AVIS HYDROGÉOLOGIQUE – MINE DE GRAPHITE ET CARRIÈRE DE MARBRE – CANADA CARBON

CPTAQ DOSSIER 427126

Objet : Rapport final – Avis hydrogéologique – Canada Carbon projet Miller à Grenville sur

Rapport Nº 3289

FIGURE: 2

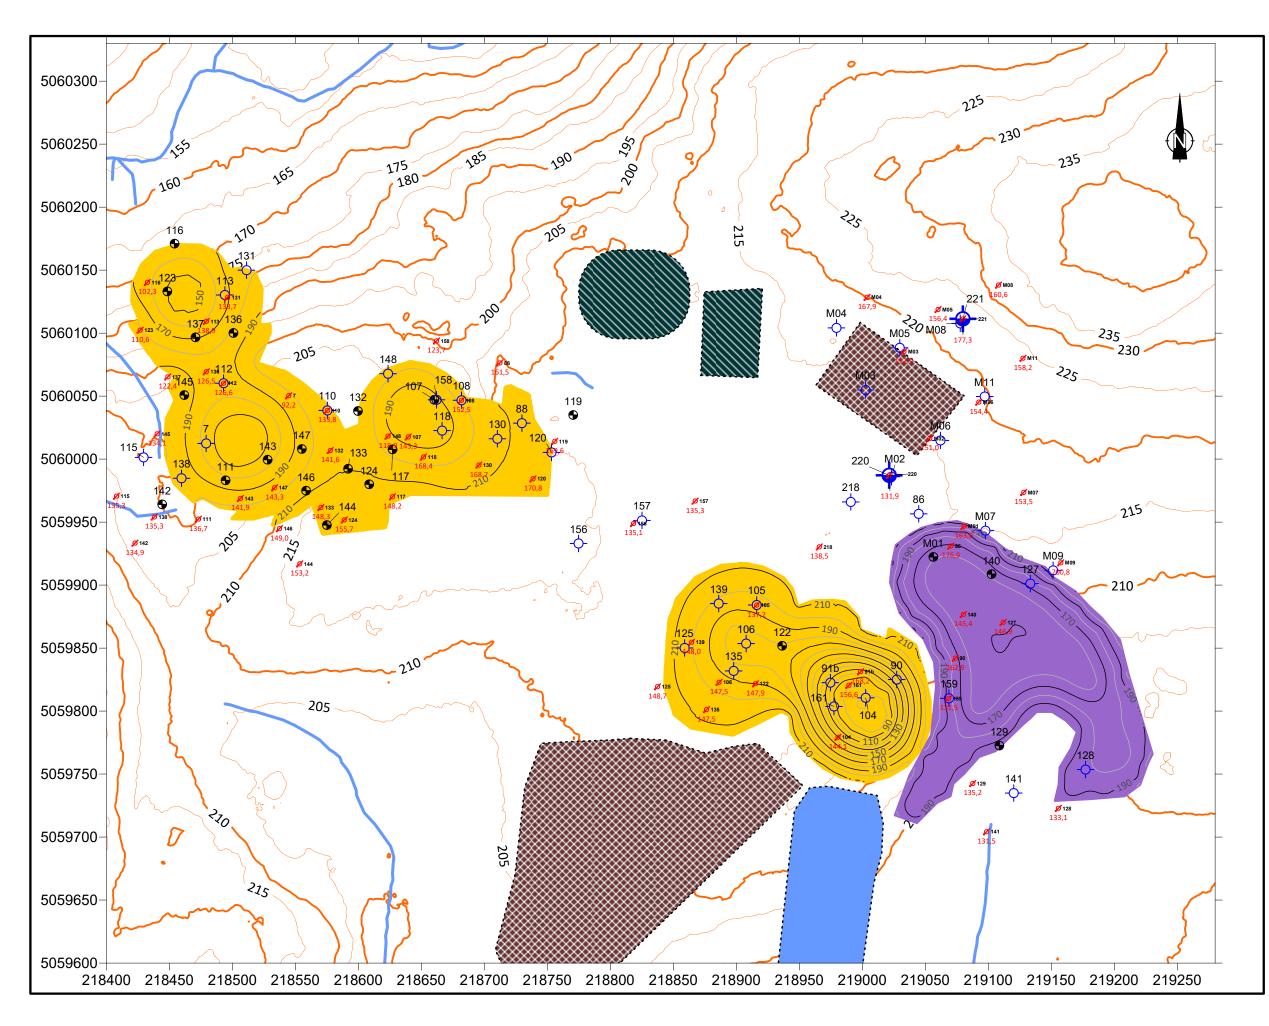
Les résidus du procédé de concentration du minerai seront entreposés sur une pile de résidus secs située immédiatement à l'ouest du bassin de sédimentation (voir figure 2), puis transférés dans une fosse lorsque son exploitation sera terminée. Les eaux de pluie qui percoleront et ruisselleront sur la pile ne seront pas traitées. Ces eaux s'écouleront principalement en direction du ruisseau de charge du lac Carson. Le potentiel de relargage de concentration en métaux dans ces eaux demeure non spécifié dans l'étude. Toutefois, sur la base des résultats CTEU-9 il est probable que des concentrations en aluminium soient supérieures au critère de rejets dans les eaux de surface.

FIGURE: 3

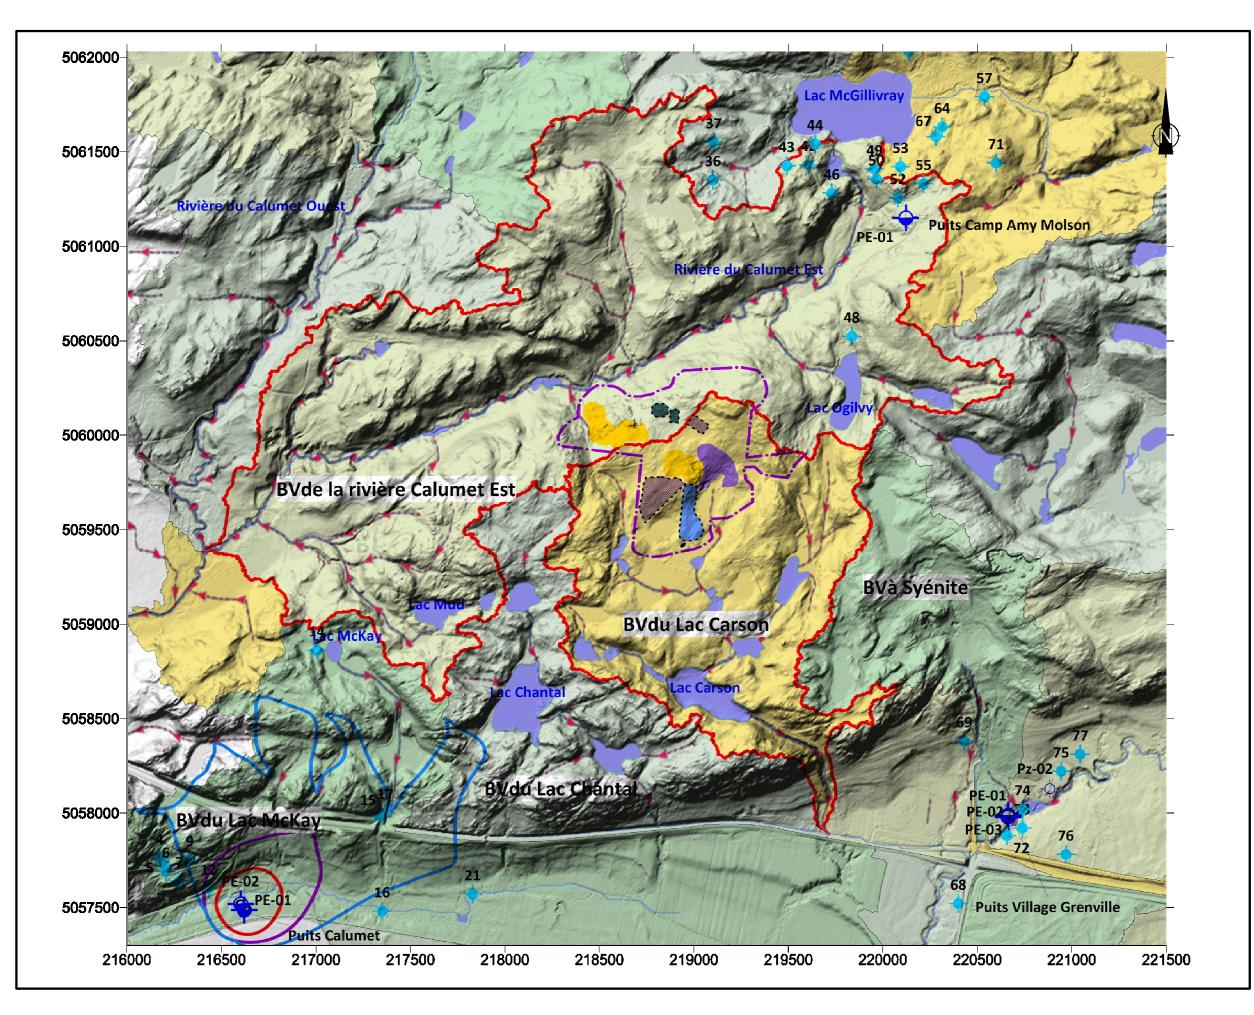
Comme le montre la figure 3, les puits municipaux de Grenville-sur-la-Rouge du secteur Calumet et Village ne seront pas affectés par l'écoulement des bassins versants du lac Carson et de la rivière du Calumet Est. De plus, ces deux puits n'exploitent pas le même aquifère, il est donc peu probable que le rabattement de nappe du projet minier ait un impact sur ces deux systèmes de pompage.

FIGURE: 9

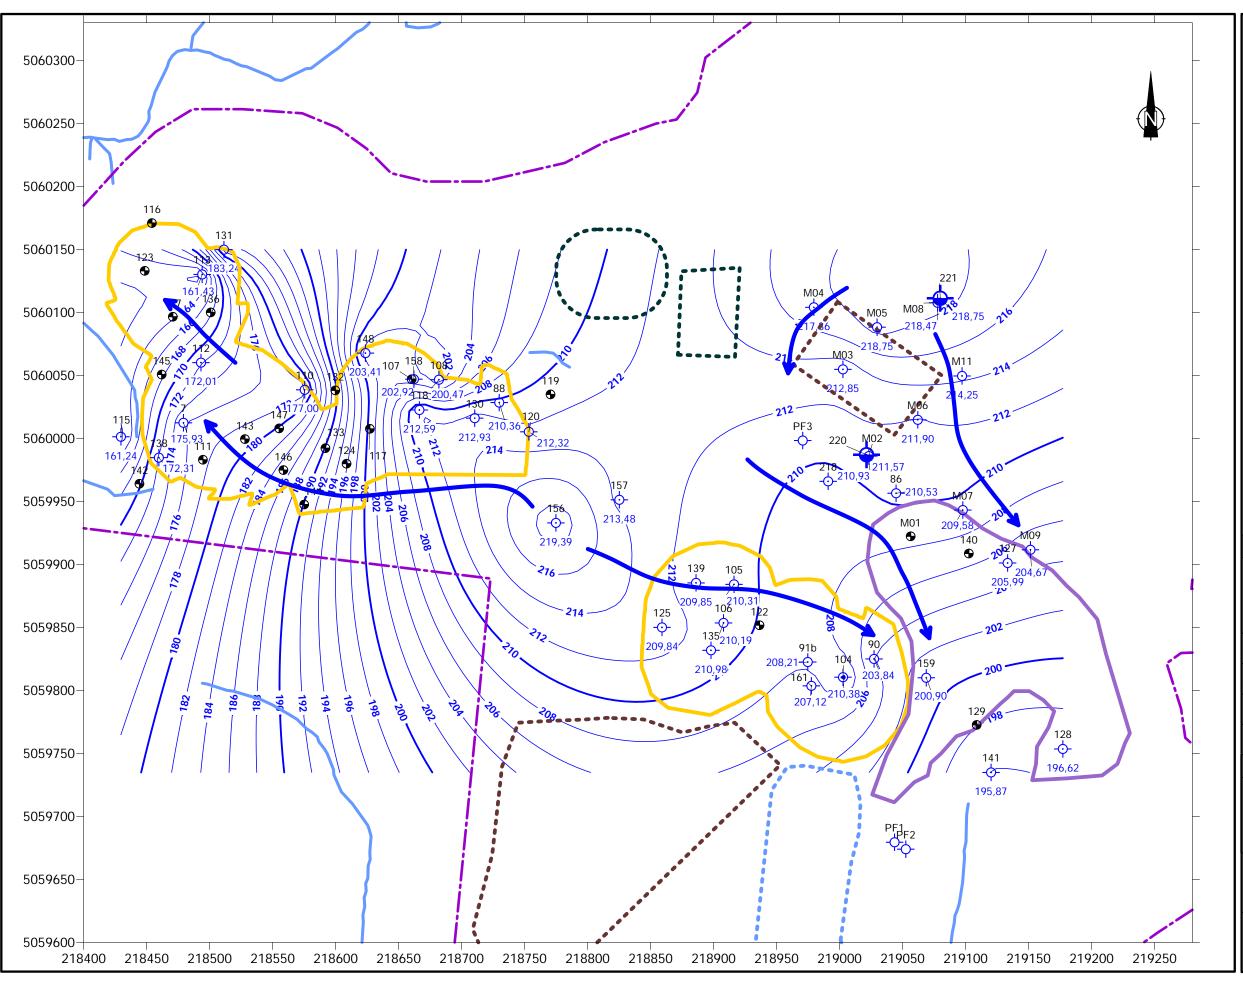
Sur la base des résultats de relevé piézométrique et d'arpentage réalisés par BluMetric, selon notre compréhension, l'écoulement des eaux souterraines pour le projet de carrière et de la fosse Est de la mine se fait vers le sud-est. Pour la fosse Ouest, l'écoulement se fait principalement vers l'ouest puis vers la rivière Calumet est. Notre compréhension des directions d'écoulement des eaux souterraines est donc relativement en accord avec celle de BluMetric même si cette démonstration n'est pas complète dans les deux rapports de BluMetric.

Selon les résultats d'essai de perméabilité réalisé par BluMetric, le roc présente une faible perméabilité, si les résultats de caractérisation complémentaire à venir confirment cette perméabilité jusqu'à la base des fosses, l'assèchement des fosses et carrière ne devrait pas affecter les usagers domestiques du secteur de la rue Scotch et du lac McGillivray. À ce titre, nous avons examiné la base de données des journaux de forages réalisés par BluMetric qui nous a été transmise en deux temps soit le 29 août 2020 puis le 4 novembre 2020. De cette base de données, nous pouvons extraire les éléments suivants : la base de données des sondages montre la présence de 228 fractures et la présence de 11 zones de failles réparties dans 62 forages. Des zones de failles montrent la présence d'altération minérale suggérant la circulation d'eau. Les données actuellement disponibles ne nous permettent pas de déterminer la conductivité hydraulique des zones de failles et fractures altérées. Dans le secteur nordouest, les zones de failles altérées suggèrent la présence d'eau souterraine en plus grandes quantités. Toujours dans le secteur nord-ouest, on remarque également la présence potentielle de résurgence qui formerait probablement la tête du petit ruisseau qui s'écoule vers la rivière Calumet. Une visite du site serait requise afin de valider cette interprétation. La production d'ortho photos aériennes en période de fin d'automne ou de fin de printemps alors que le feuillage des arbres est absent pourrait également permettre de valider cette interprétation.

En raison de l'absence de données sur les dépôts meubles et sur la portion supérieure du roc, lorsque fracturé, l'évaluation de l'impact du dénoyage sur les milieux humides et les ruisseaux environnants n'est pas satisfaisante. Ceci est d'autant plus important que la protection des forêts environnantes pourrait être affectée, si comme nous le pensons, la portion supérieure du roc était plus perméable et probablement liée hydrauliquement avec les dépôts de till sus-jacent au roc.

Des travaux de caractérisation hydrogéologique complémentaire sont requis ainsi que des analyses numériques du réseau d'écoulement des eaux souterraines. Ces modélisations devraient être réalisées avec les logiciels reconnus spécialisés dans ce type d'analyse.
